Die Stadtteilvertretung im Sanierungsgebiet Wilhelmstadt von Berlin-Spandau

Stellungnahme der Stadtteilvertretung Wilhelmstadt zur Machbarkeitsstudie der LK Argus zur Aufwertung und Umgestaltung der Wilhelmstädter Geschäftsstraßen

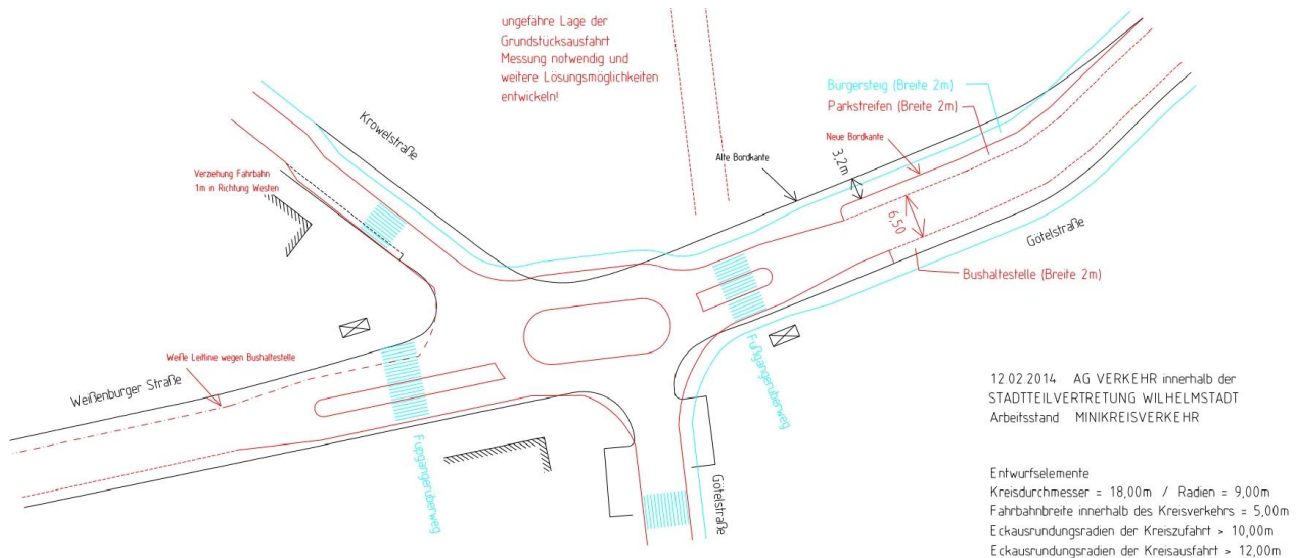
Der von der Bürgerschaft in die Diskussion eingebrachten, überaus interessanten Anregung, Möglichkeiten für einen Kreisverkehr am östlichen Entrée in die Wilhelmstadt (im engeren Sinne) wohlwollend zu prüfen, wird von LK Argus eher halbherzig nachgegangen. Es heißt einerseits, durch einen Kreisverkehr, ergänzt durch Mittelinseln oder Fußgängerüberwege, könnten die „Sicht- und Abbiegebeziehungen“ vereinfacht, das Versatzproblem gelöst und die Querbarkeit verbessert werden. Andererseits sei eine solche Lösung vor allem auf Grund des Busverkehrs, der einen „großen Kreisdurchmesser“ erforderlich mache, sehr flächenintensiv. „Die erforderlichen Flächen stehen im öffentlichen Straßenraum nicht zur Verfügung.“

Auch das von der AG Verkehr vorgestellte Modell eines ovalen „Kreisverkehrs“, das, zugestandenermaßen, wegen der geringeren „Breitenentwicklung“ besser in den Knotenpunkt integriert werden könne, findet am Ende keine Zustimmung vom Expertenbüro. Es sei ebenfalls eine „flächenintensive Verkehrsanlage“, die Grundstückserwerb erforderlich mache.
